日本原燃株式会社	
資料番号	濃縮個別 36 R2
提出年月日	令和 3 年 10 月 28 日

加工施設の閉じ込めの機能に係る補足説明資料

本資料は、【濃縮個別 36 R1】の改訂版（R2）である。

図3 (3/4) UF₆の直接暴露の防止に関する概要図 (配管を覆うように施工する場合)

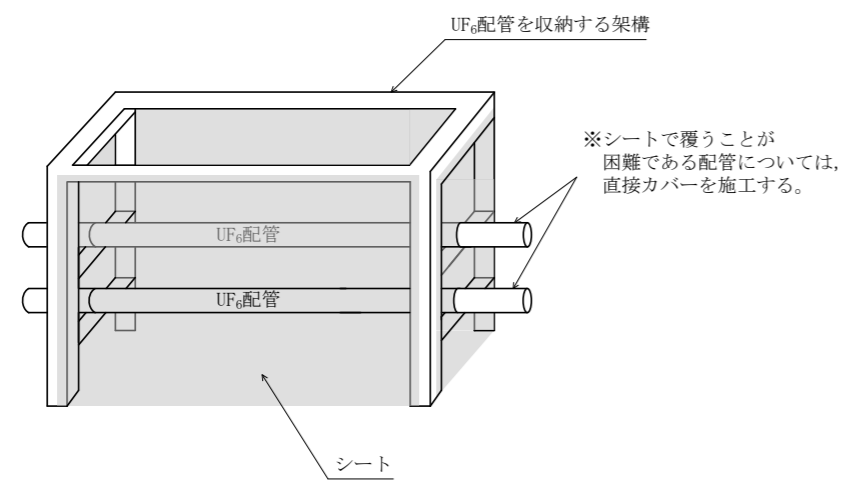
設工認申請書	補足説明	備考						
<p>(2) 2号均質槽及び配管カバーの外側には、これらを囲う防護カバーを設置し、UF₆の漏えい時に従事者がUF₆及びHFに直接暴露されることを防止する設計とする。</p> <p>また、防護カバーはUF₆及びHFに対して耐食性を有する材料（ポリオレフィン系エラストマーシート（耐食性を有する難燃性材料））を使用する設計とするとともに、耐震重要度分類を「加工施設の耐震性に関する説明書」に示すとおり、2号均質槽と同じ第1類とする。^(注2) 配置を図1に、構造を図2に示す。</p> <p>(3) UF₆を取り扱う機器・配管は、保温材等により覆われていない部分からUF₆が直に漏えいしないよう、カバー又はシートを施工し、UF₆の漏えい時に従事者がUF₆及びHFに直接暴露されることを防止する設計とする。</p> <p>今回の申請においては、均質・ブレンディング設備の主要配管及び2号減圧槽を対象にカバー又はシートの施工を行う。</p> <p>密集した機器・配管については、直接カバーを施工することが困難であることから機器・配管を設置するエリアをシートで覆い、まとめて囲う設計とする。シートで覆われない部分については、保温材と同様に配管に直接カバーを施工する設計とする。</p> <p>シートの施工においては、既存の配管架構又はシート取付け用構造材を用いてシートを施工する設計とする。</p> <p>また、カバー又はシートはUF₆及びHFに対して耐食性を有する材料（カバー：アルミニウム（耐食性を有する不燃性材料）、シート：ポリオレフィン系エラストマーシート（耐食性を有する難燃性材料））を使用する設計とする。</p> <p>なお、シートの取付け用構造材（鋼材）は軽量であるため、地震により倒れ、UF₆を内包する機器に接触したとしても、UF₆を内包する機器は十分な肉厚等を有しており、損傷、貫通して閉じ込め機能を損なうことはない。概要を図3に、施工範囲を図4-1.1～図4-1.6に示す。</p>	<p>概要を別紙1に示す。インターロックの詳細は「濃縮個別44 警報設備等に係る補足説明資料」にて示す。</p> <p>(注2) 事業変更許可申請書の主な要求事項及び設工認における主な設計内容は以下のとおり。</p>

補足別図1 漏えい拡大防止に係る概要図

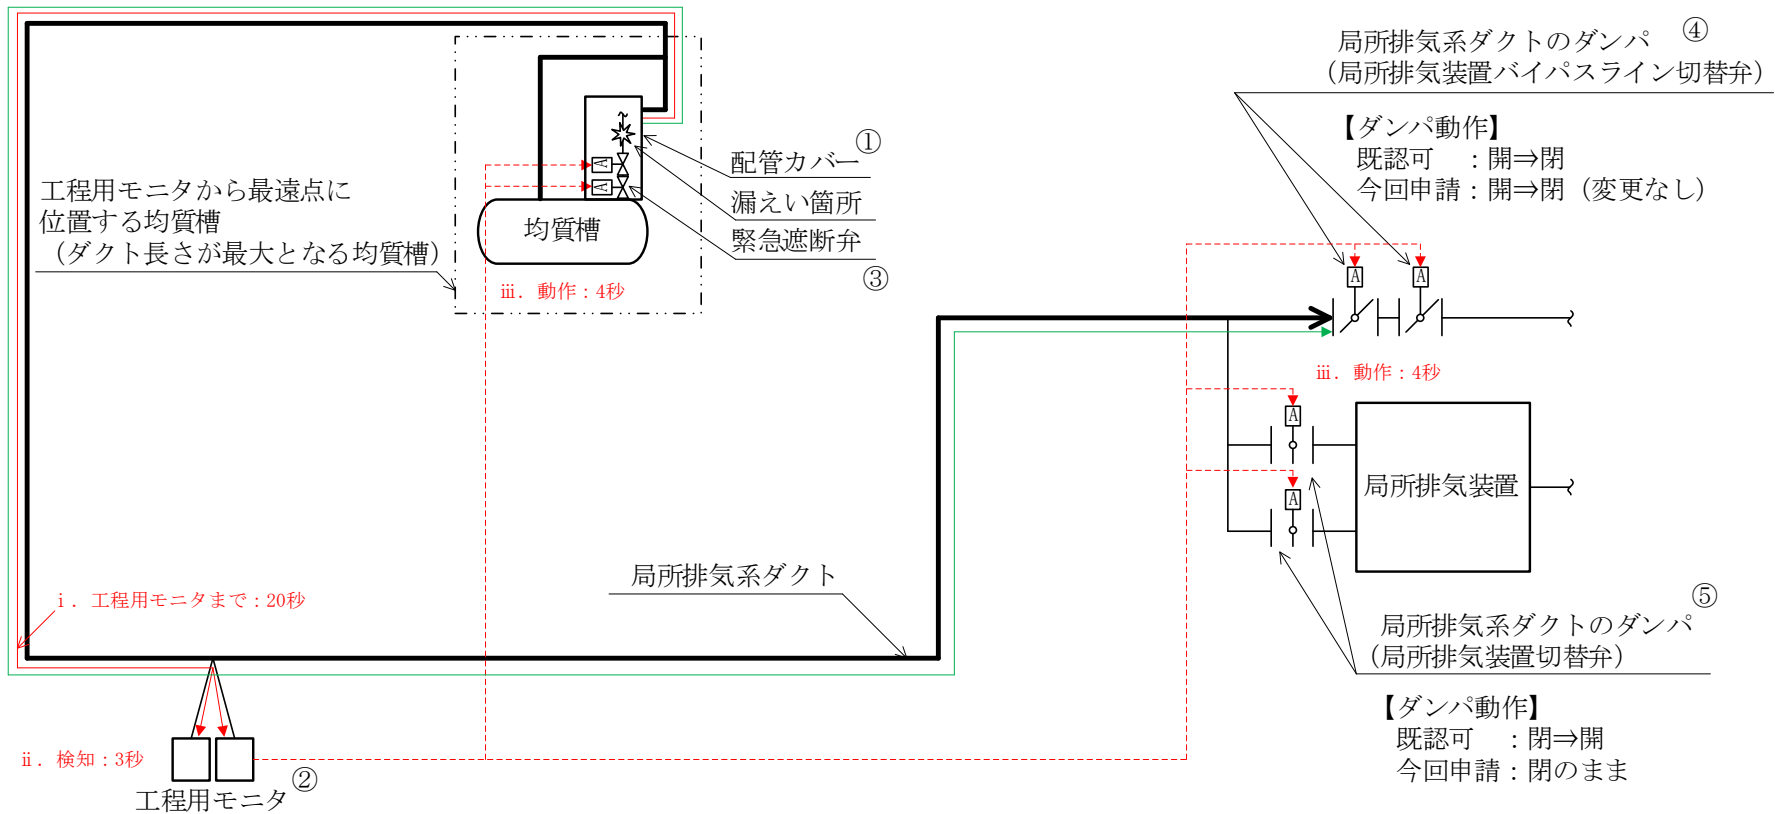
漏えい拡大防止に係る漏えい検知、緊急遮断弁閉止、ダンパの切り替えに要する時間に関する既認可の設計の考え方及び今回の申請における変更を以下に示す。

工程用モニタから最遠部にある均質槽（ダクト長さが最大となる均質槽）の配管カバー内配管での配管破損を想定し、HF を含む空気が配管破損箇所から局所排気系ダクト内を通過して工程用モニタまで到達する時間（補足別図 1①～②に到達するまでの時間）を局所排気ダクト長（ m）、流速（ m/s）から 17 秒に余裕を考慮し、20 秒と設定。

工程用モニタに HF を含む空気が到達し、工程用モニタが有意な漏えいが発生したと検知する濃度（0.2 ppm 以上）に達するまでの応答時間として、工程用モニタの性能を考慮し、3 秒と設定。

工程用モニタから漏えい検知信号が発せられ、緊急遮断弁閉止（補足別図 1③）、局所排気系ダクトのダンパ切り替え（補足別図 1④：開⇒閉、⑤：閉⇒開）までの時間として、4 秒を設定。

上記「(1)：20 秒」＋「(2)：3 秒」＋「(3)：4 秒」に余裕を考慮し、30 秒に設定。
加工施設保安規定に基づく施設定期自主検査（定期事業者検査）により、毎年 1 回、警報・インターロックが確実（30 秒以内）に作動することを管理している。

「補足別図 1①～②に到達するまでの時間」については、上記(1)において設定しているが、漏えい発生から緊急遮断弁、局所排気系ダクトのダンパ切り替えまでの時間を保守的に算出するために到達時間をプラス側に設定している。これに対し、漏えい想定箇所（配管カバー内配管）から局所排気系ダクトのダンパまでの空気移動時間の算出においては、マイナス側に設定し、ダクト長（ m）、流速（ m/s）から 16 秒と設定。

「補足別図 1②～④に到達するまでの時間」については、ダクト長（ m）、流速（ m/s）から 40 秒と設定。

「補足別図 1①～②に到達するまでの時間：16 秒」＋「補足別図 1②～④に到達するまでの時間：40 秒」により、漏えい想定箇所（配管カバー内配管）から局所排気系ダクトのダンパまでの空気移動時間は 56 秒と設定。

「漏えい発生から緊急遮断弁、局所排気系ダクトのダンパ切り替えまでの時間：30 秒」に対し、十分な余裕があることから、漏えい時の HF を含む空気は、局所排気装置を經由して排気することができる。

今回の申請における変更は、局所排気系ダクトのダンパ動作を変更（「補足別図 1④：開⇒閉，⑤：閉⇒開」から「補足別図 1④：開⇒閉，⑤：閉のまま」に変更）することにより、局所排気装置を經由して排気する設計から、配管カバー内及び局所排気系統内に閉じ込める設計に変更するものである。

本変更により、ダクト長、流速が変更とならないことから、漏えい時の HF を含む空気は、配管カバー内及び局所排気系統内に閉じ込めることができる。
